ID: Codice procedura (ID_VIP/ID_MATTM):10844

Impianto per la produzione di energia elettrica da fonte eolica, costituito da 6 aerogeneratori della potenza complessiva di 37,2 MW, un sistema di accumulo da 25 MW e relative opere connesse in località "Rempillo" nel comune di Pitigliano (GR).

TESTO DELLE OSSERVAZIONI

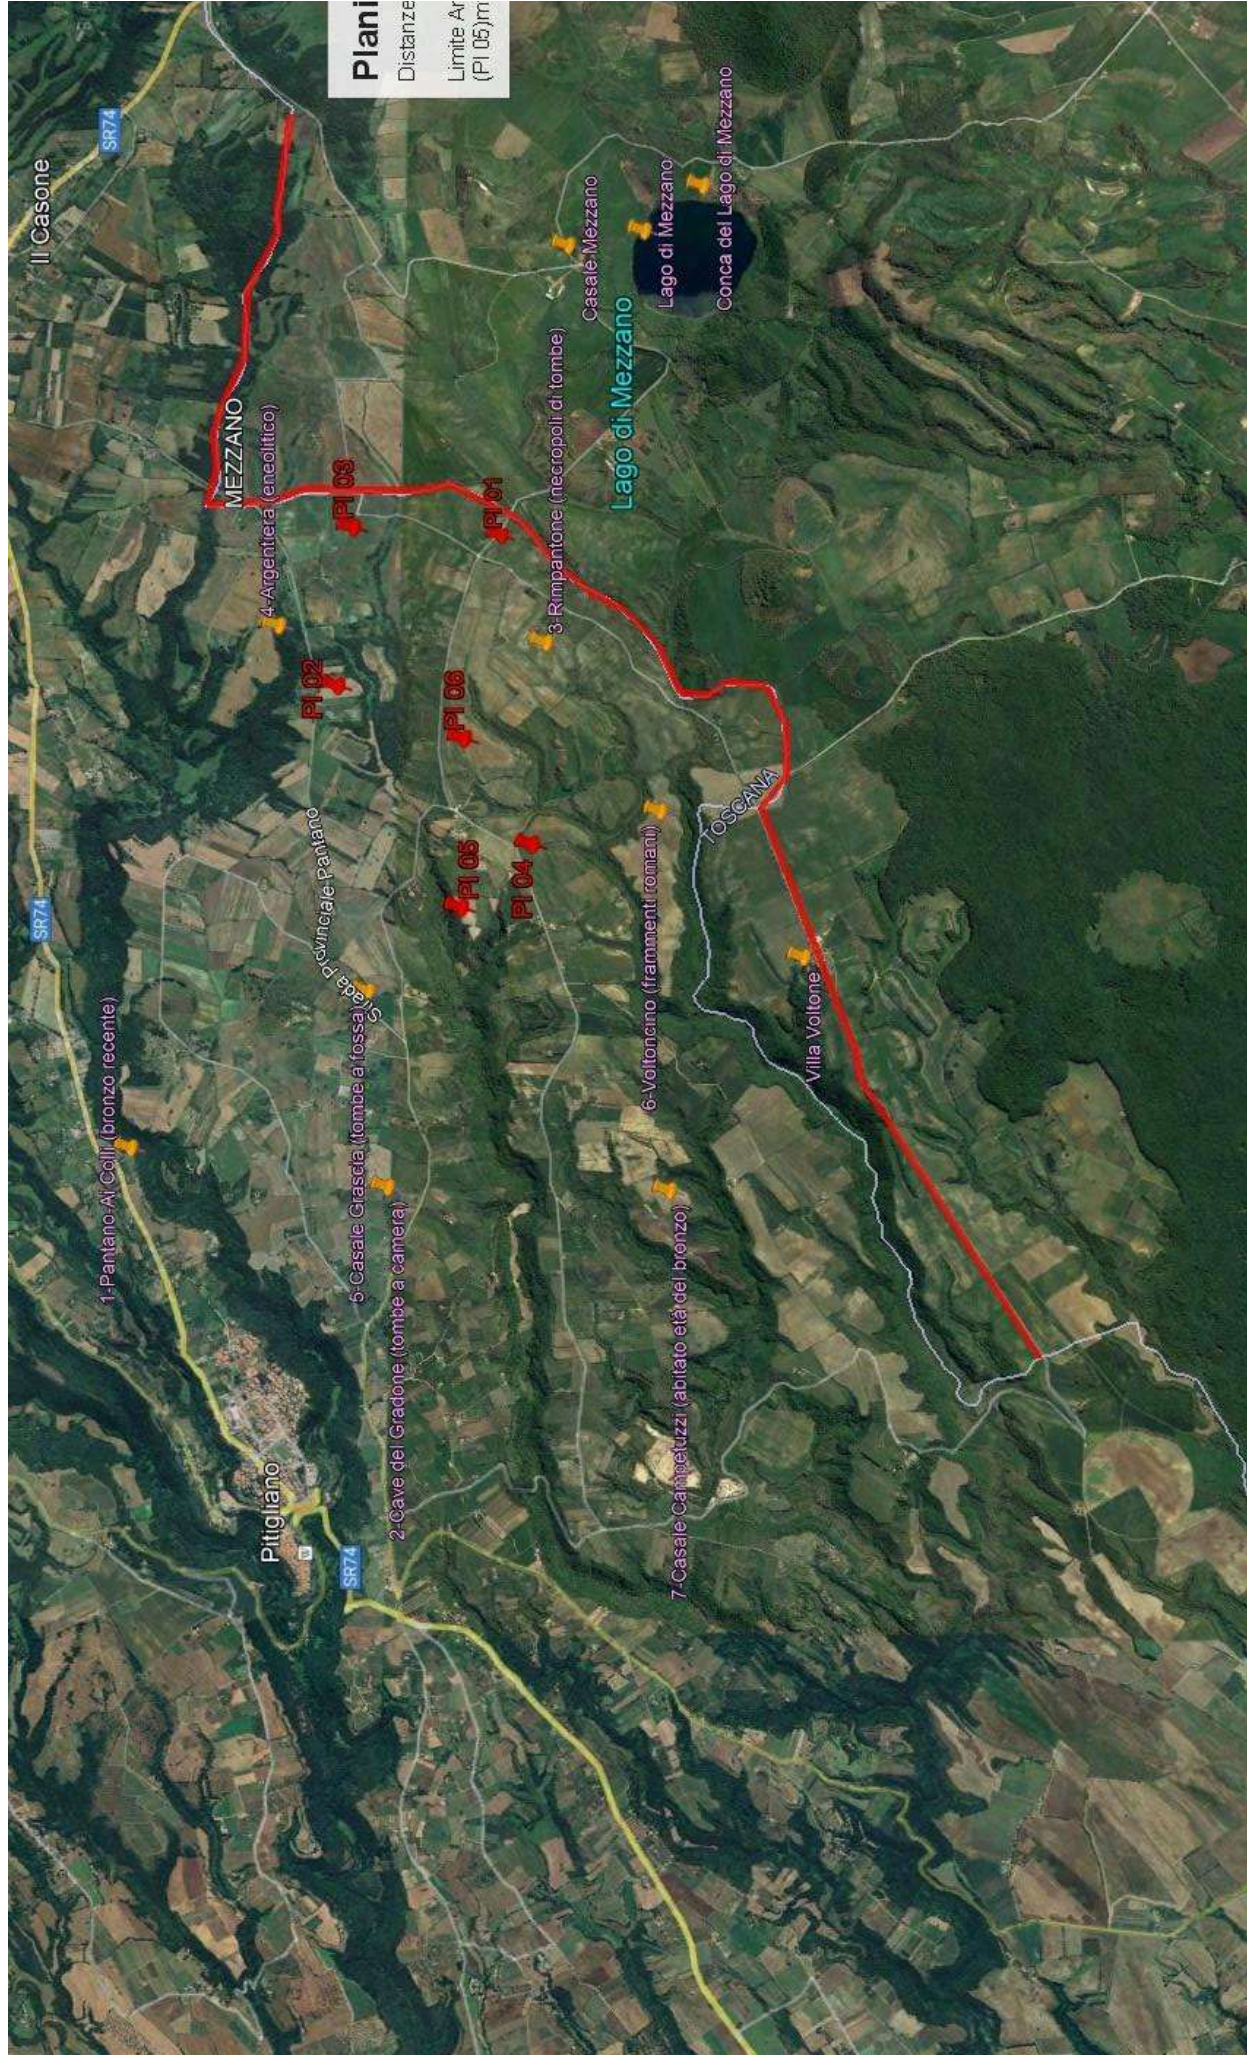
OSSERVAZIONE N. 8: RISCHIO COLLISIONE PER ROTTURA ELEMENTI ROTANTI e CROLLO AEROGENERATORE o SPEZZAMENTO TORRE.

Come già evidenziato i 6 aerogeneratori si trovano ad una distanza relativamente breve rispetto alle abitazioni e una in particolare si trova a poco più di 200 metri dalla strada provinciale Pantano e un'altra vicino ad una strada "sterrata" ma ben mantenuta e quindi percorsa a piedi e in macchina. E' noto che possono verificarsi rotture della lama in rotazione o di pezzi della stessa e a volte anche crolli dell'intero aerogeneratore o spezzamento (meglio *rottura*) della torre a causa di incendi o eventi atmosferici estremi sempre più frequenti anche nei nostri territori. Uno dei principali eventi che comporta la rottura della lama è rappresentato dalla fulminazione atmosferica anche se le lame sono idoneamente protette contro questi fenomeni mediante ricettori metallici disposti alle estremità delle lame ed idoneamente collegati a terra. Nel caso di rottura accidentale di un elemento rotante a seguito di distacco, attraverso le leggi della balistica classica è possibile determinare le probabili traiettorie dell'elemento. Infatti, nota la velocità di rotazione e le caratteristiche geometriche, si può procedere all'applicazione delle leggi della fisica per giungere ad una stima esatta delle traiettorie. Purtroppo, la stima è chiaramente semplificata vista la complessità del problema e le molte variabili che entrano nel calcolo, soprattutto per ciò che riguarda le azioni aerodinamiche di portanza, resistenza e momento aerodinamico di difficile definizione soprattutto in caso di frammenti irregolari e di geometrie incognite. In letteratura esistono degli studi condotti relativamente a questa specifica tematica. Uno dei riferimenti è rappresentato dallo studio condotto dalla società Vestas Wind System: "Vestas V80 – Blade Trow calculation under normal operationing conditions (2001)". Detto studio riporta la stima della traiettoria di una pala eolica in condizioni di normale funzionamento sia per la pala intera che per eventuali frammenti. Lo studio ipotizza che, in assenza di forze aerodinamiche, la massima gittata si ottiene quando la pala si distacca dal rotore con un angolo di 135° azimut, considerando quale unica forza inerziale quella di gravità con approccio quindi conservativo e a vantaggio di sicurezza. Viene quindi calcolato il tempo di volo considerando la velocità verticale iniziale applicata al centro di gravità. Nota la durata di volo e conoscendo le componenti orizzontali e verticali della velocità è possibile definire la traiettoria dell'elemento distaccatosi. Le conclusioni dello studio analitico del fenomeno, **basato su grossolane**

approssimazioni anche dichiarate, ha dimostrato che è opportuno evitare la presenza di ricettori sensibili al probabile distacco di organi rotanti nella circonferenza di raggio 170 m dall'asse dell'aerogeneratore. Il dato dei 180 metri lineari, riportato nel documento della proponente "DC23062D-C14 Relazione Gittata Massima" non è assolutamente condivisibile e non realistico in quanto addirittura inferiore all'altezza della pala. Il fenomeno è molto più complesso da stimare analiticamente, per questo si rimanda all'esperienza dei costruttori più esperti i quali indicano detto fenomeno come molto raro con una variabilità di ritrovamenti dei frammenti a distanze molto varie, in relazione ai numerosi fattori che possono condizionare l'evento, l'orografia, la velocità del vento, la direzione, le azioni aerodinamiche di portanza che potrebbero spingere a centinaia di metri frammenti di elementi rotanti, come purtroppo avvenuto già in passato. Il rischio è elevato sia per gli abitanti che si trovano entro i 500 metri lineari sia per gli agricoltori che si troveranno a coltivare i suoli sottesi dall'impianto. Senza dimenticare che un aerogeneratore verrebbe collocato a poco più di 200 metri dalla strada provinciale Pantano e un altro vicino ad una strada sterrata ma ben mantenuta e quindi usata. Per questo ulteriore motivo legato all'incolumità delle persone, chiediamo che venga espresso parere contrario alla realizzazione dell'impianto eolico "Rempillo".

OSSERVAZIONE N. 9: ASSENZA della CARTOGRAFIA delle AREE PERCORSE dal FUOCO.

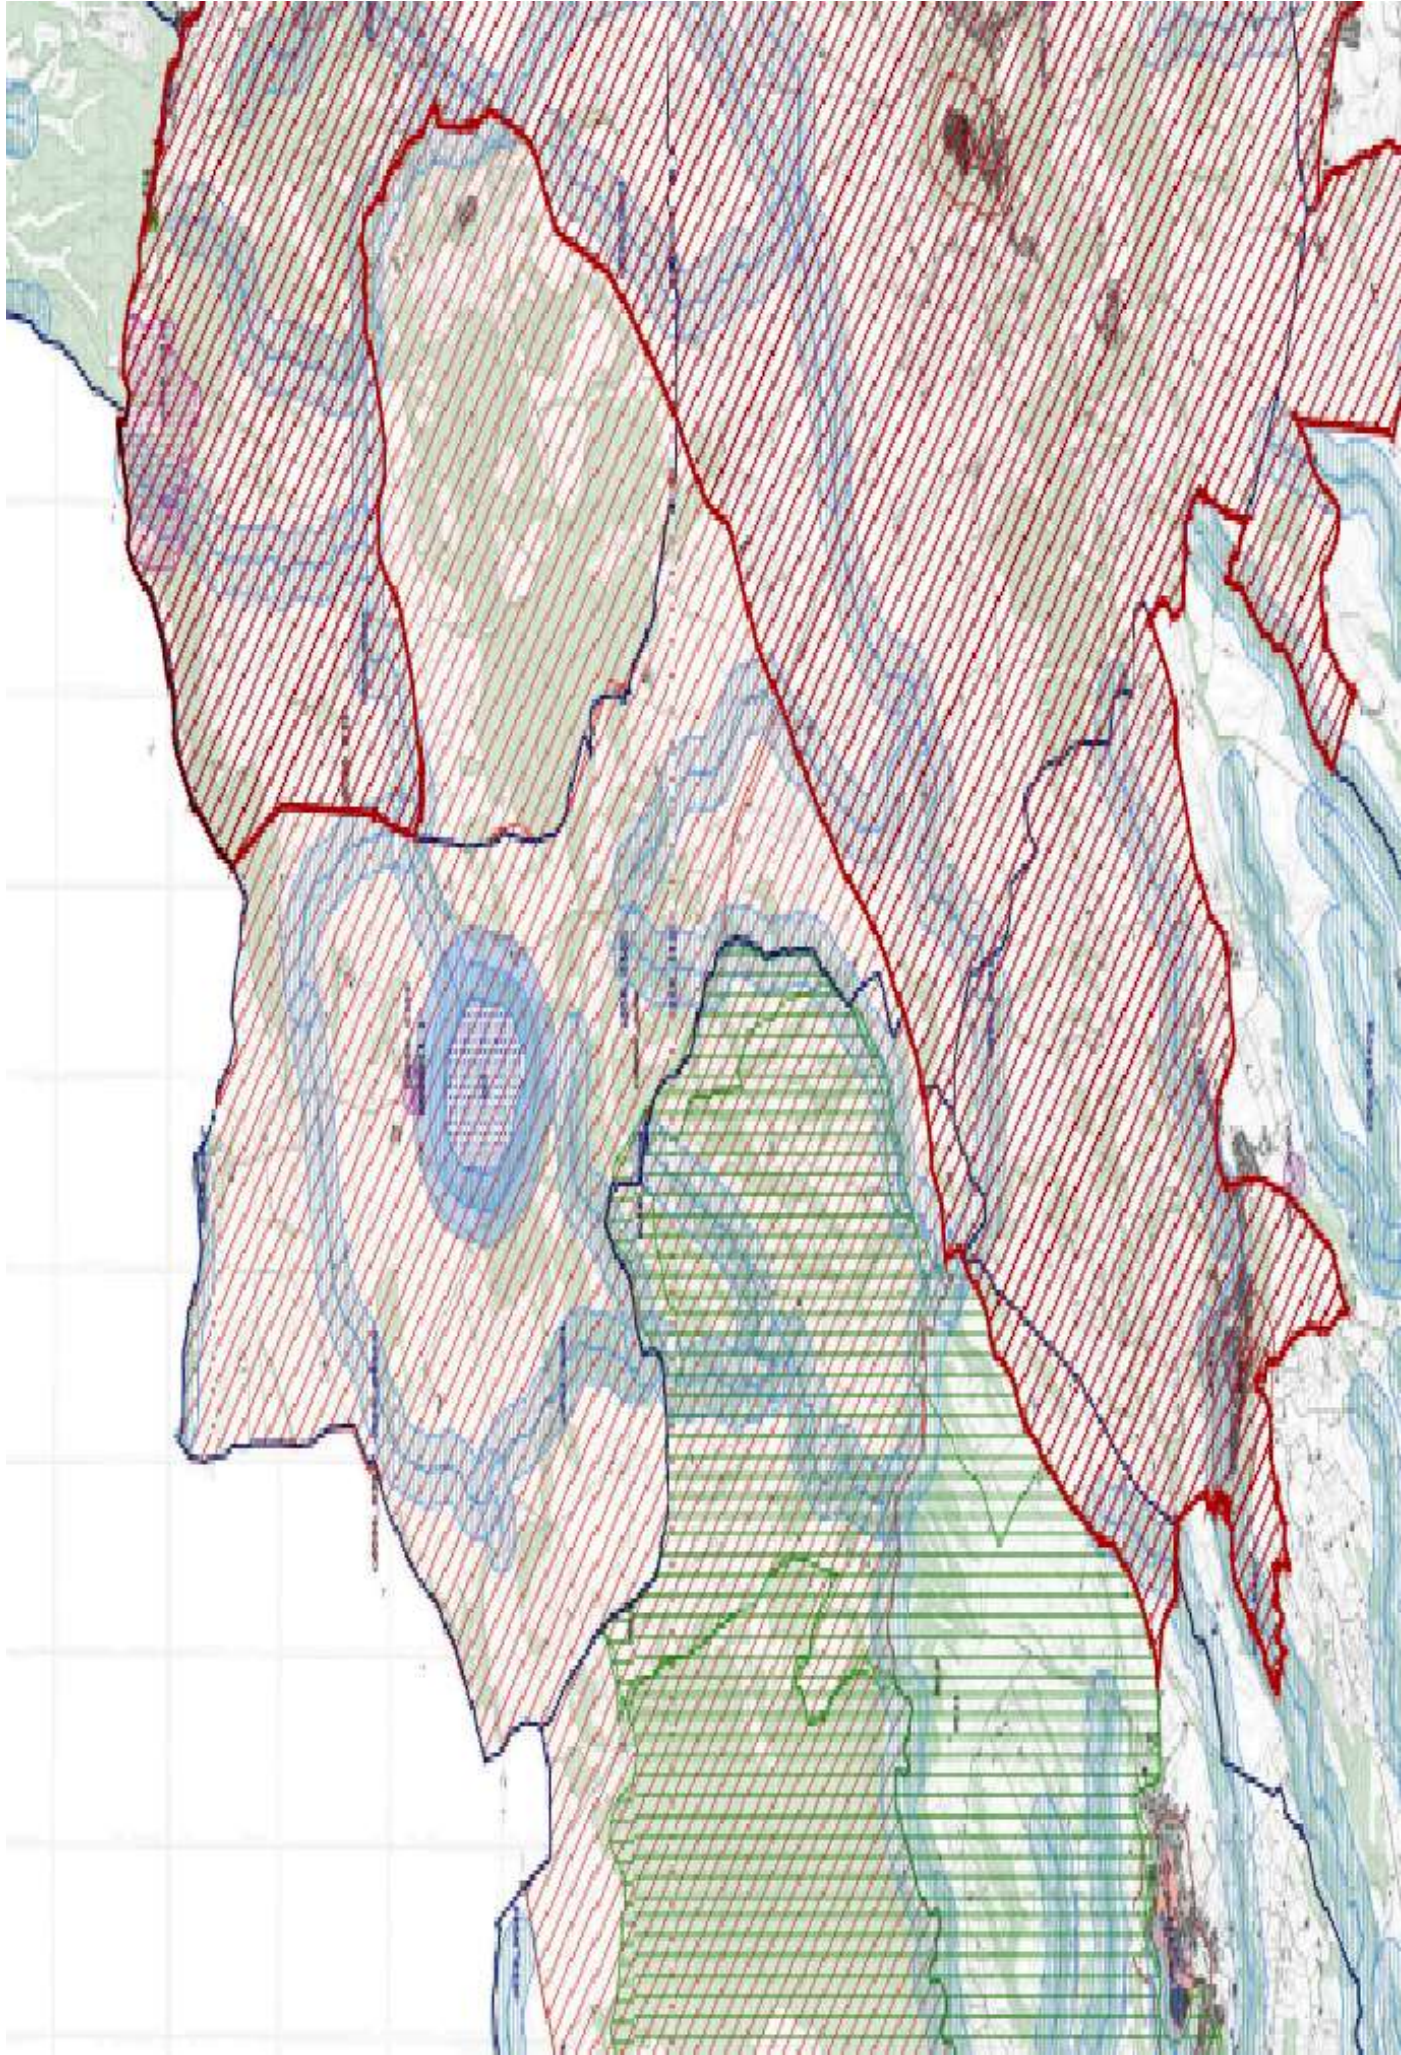
Risulta necessaria anche la produzione di idonea cartografia munita di una relazione asseverata da cui sia possibile acclarare che tutta l'area vasta nella quale dovrebbero essere insediati i sei aerogeneratori e le relative opere connesse non sia stata percorsa dal fuoco. Sarebbe altrettanto opportuno produrre attraverso apposita relazione basata sul Piano A.I.B della Regione Toscana e della Regione Lazio il livello o i diversi livelli di rischio di incendio anche delle aree intermedia e vasta in considerazione dell'insistenza delle varie attività umane e colture agricole nella porzione di territorio interessato dall'impianto eolico.

Analisi degli Impianti Eolici Esistenti e in Progetto

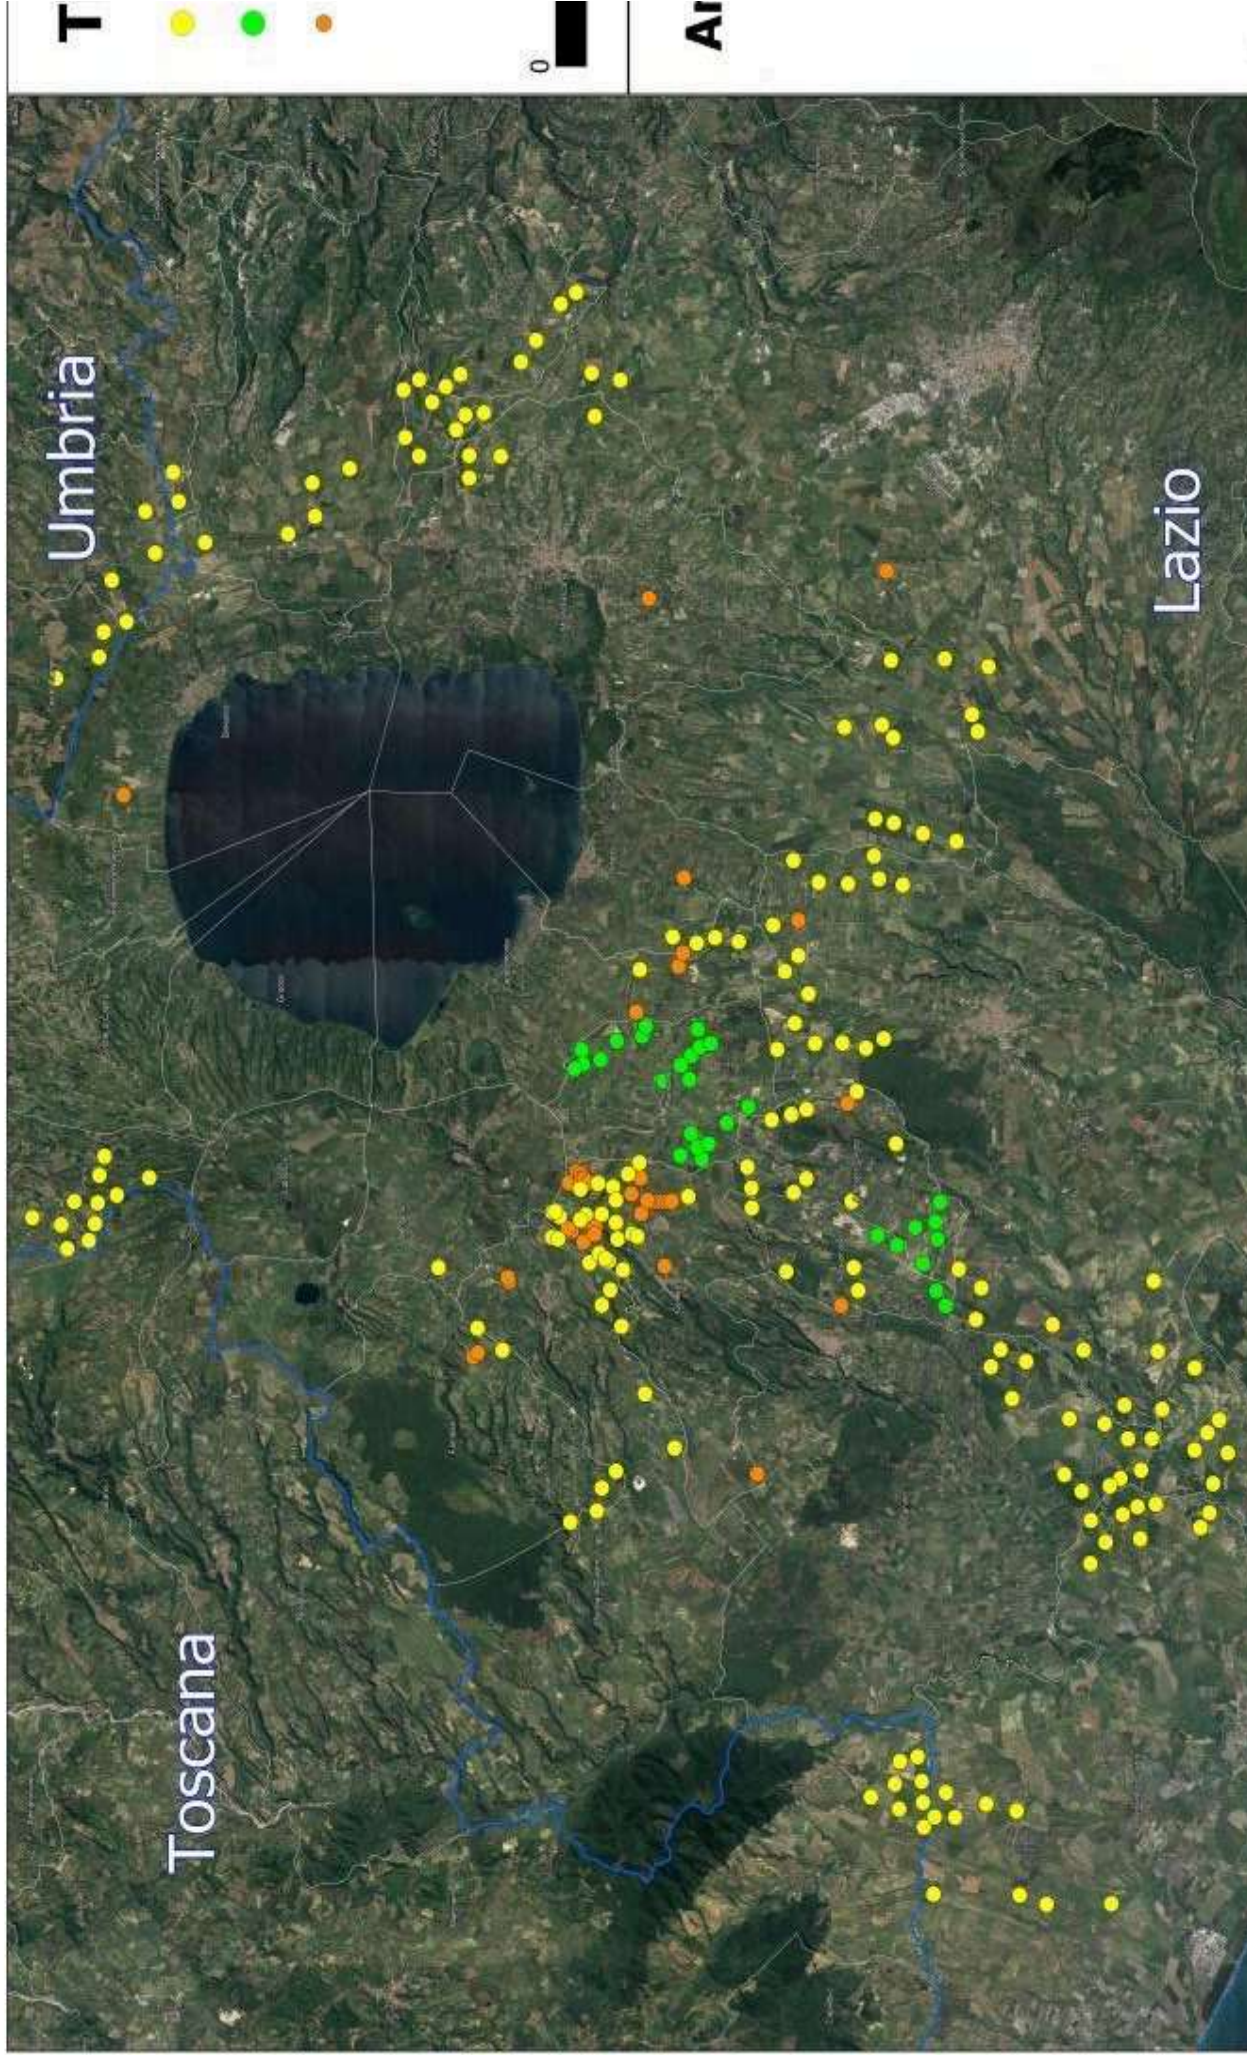
Quindi anche la Regione come Ente deputato dalla normativa nazionale a legiferare sulle aree idonee e non idonee si è espressa riguardo al fatto che abbia assolto ai doveri e alle quote stabilite dal PNIEC e in ambito regionale la provincia di Viterbo è stata quella con il più alto tasso di impianti FER tra tutte e quindi ormai satura ed il cumulo degli impianti FER installati, autorizzati e in progetto rappresenta una elevata criticità per la sostenibilità ambientale di ulteriori eventuali iniziative. L'impianto eolico “ Rempillo” pur essendo “esterno al confine provinciale e regionale ma nelle sue immediate vicinanze (a soli 100 metri i primi due aerogeneratori) oltre ad impattare sul territorio e sulle economie di tre Comuni del Lazio (Farnese, Valentano e Latera) si trova nelle fasce di rispetto dei Beni di notevole interesse pubblico come si è evidenziate nelle Osservazioni nn. 1 e 2 e crea anche degli impatti negativi anche sui beni naturalistici come verrà dettagliato nell'Osservazione n. 4. Inoltre andrebbe a sommarsi al già enorme cumulo di impianti eolici e fotovoltaici e geotermici che già creano una elevata criticità ambientale nella provincia di Viterbo e interferiscono anche con il

territorio toscano come si può vedere dalle immagini nn. 4 e 5 dell'Allegato n. 1.
